125 MOTOBÉCANE TYPE «L» (depuis le 4-71)

Schéma électrique 125 "L" depuis avril 1971

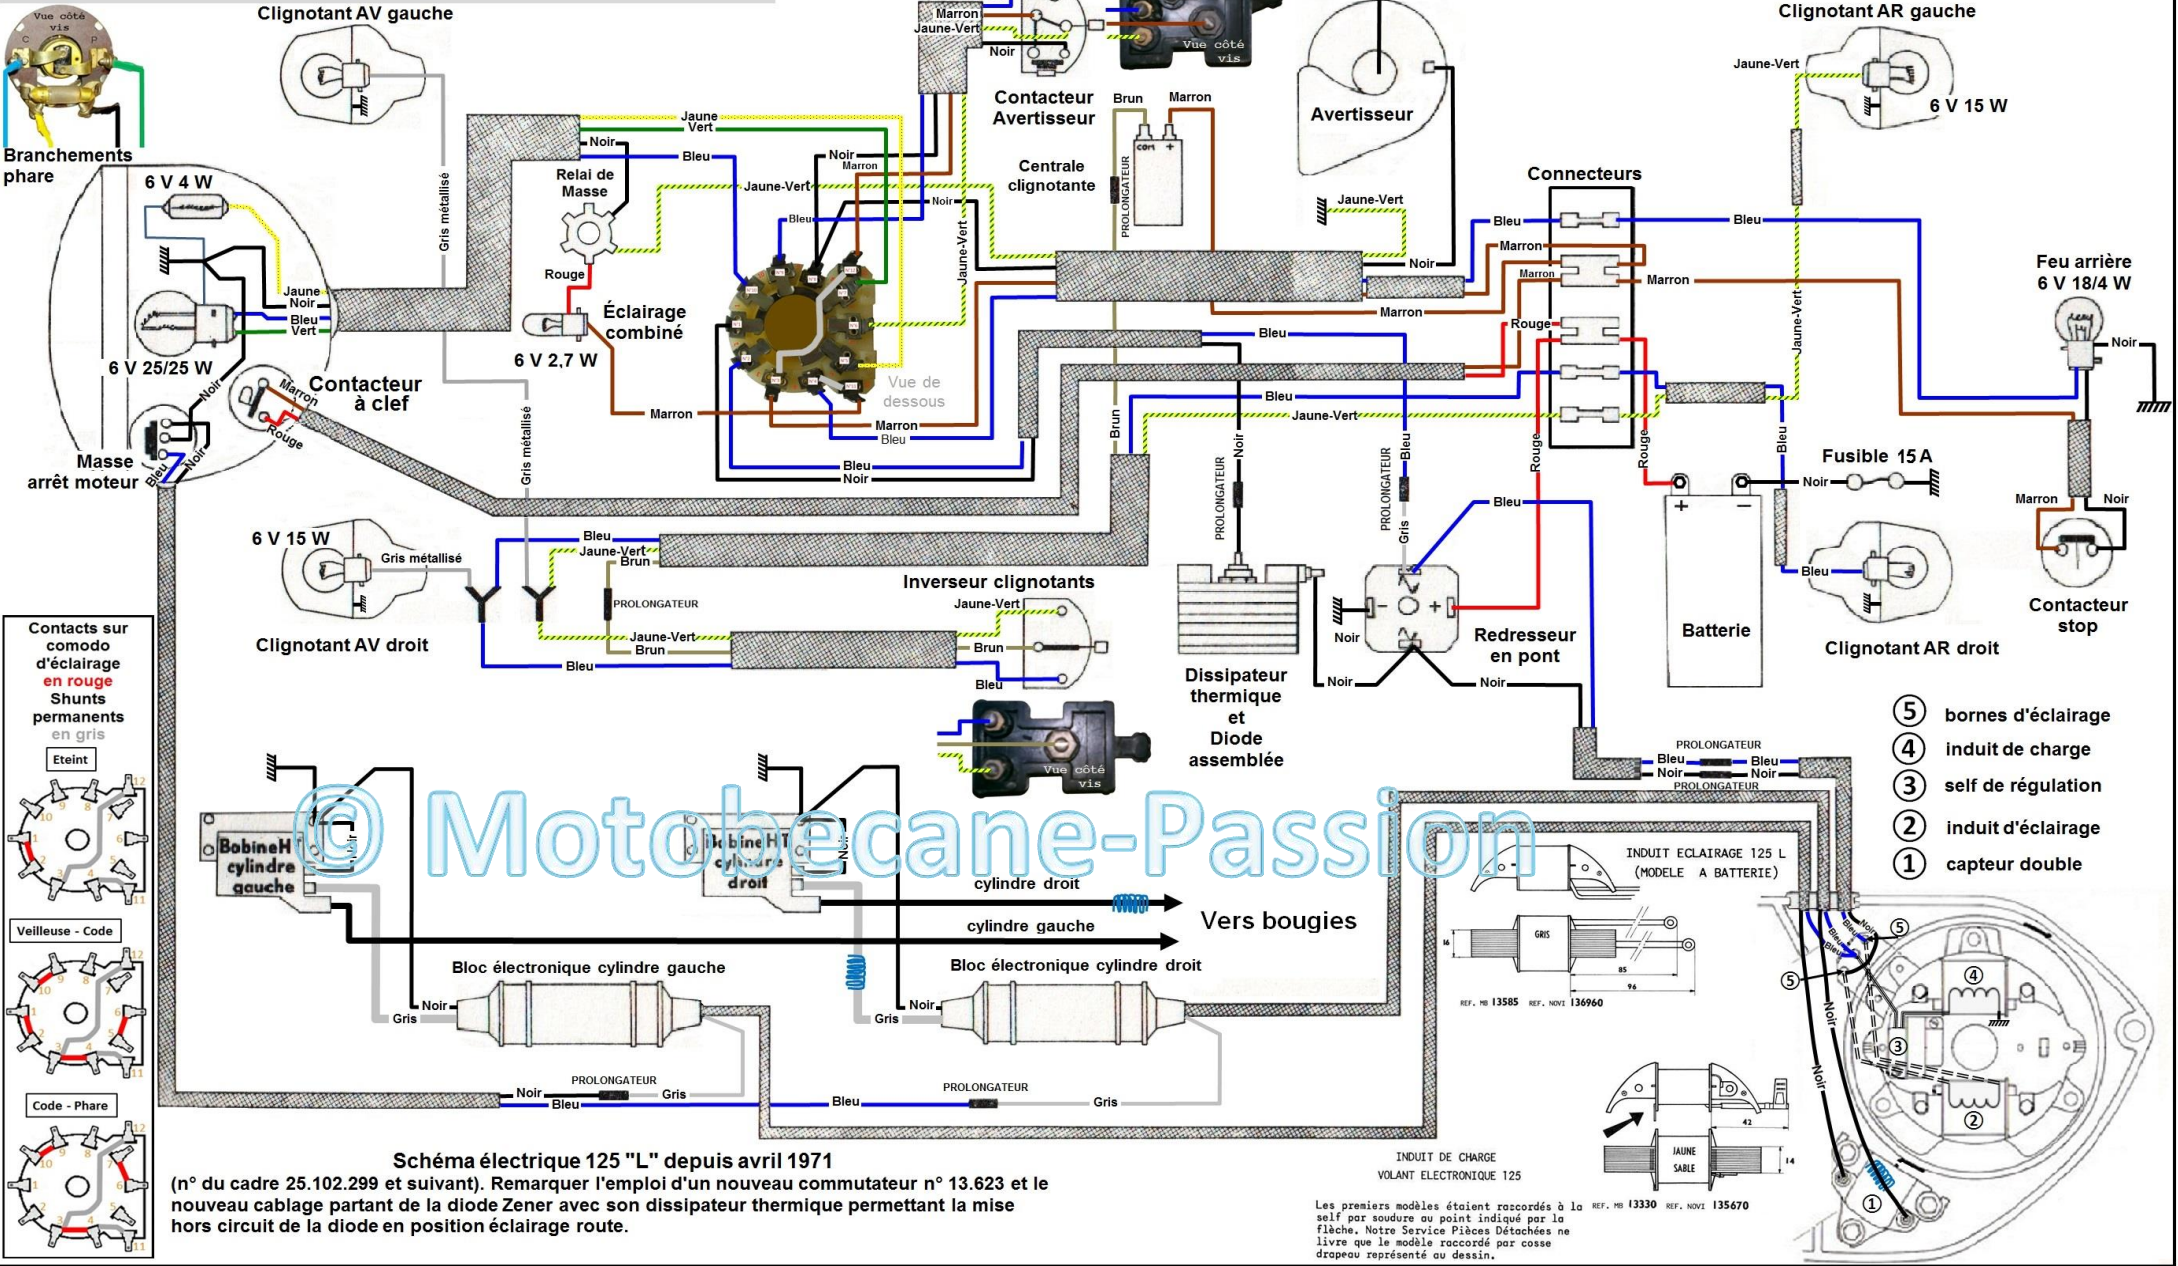
(n° du cadre 25.102.299 et suivant). Remarquer l'emploi d'un nouveau commutateur n° 13.623 et le nouveau câblage partant de la diode Zener avec son dissipateur thermique permettant la mise hors circuit de la diode en position éclairage route.

Les premiers modèles étaient raccordés à la self par soudure au point indiqué par la flèche. Notre Service Pièces Détachées ne livre que le modèle raccordé par cosse drapeau représenté au dessin.
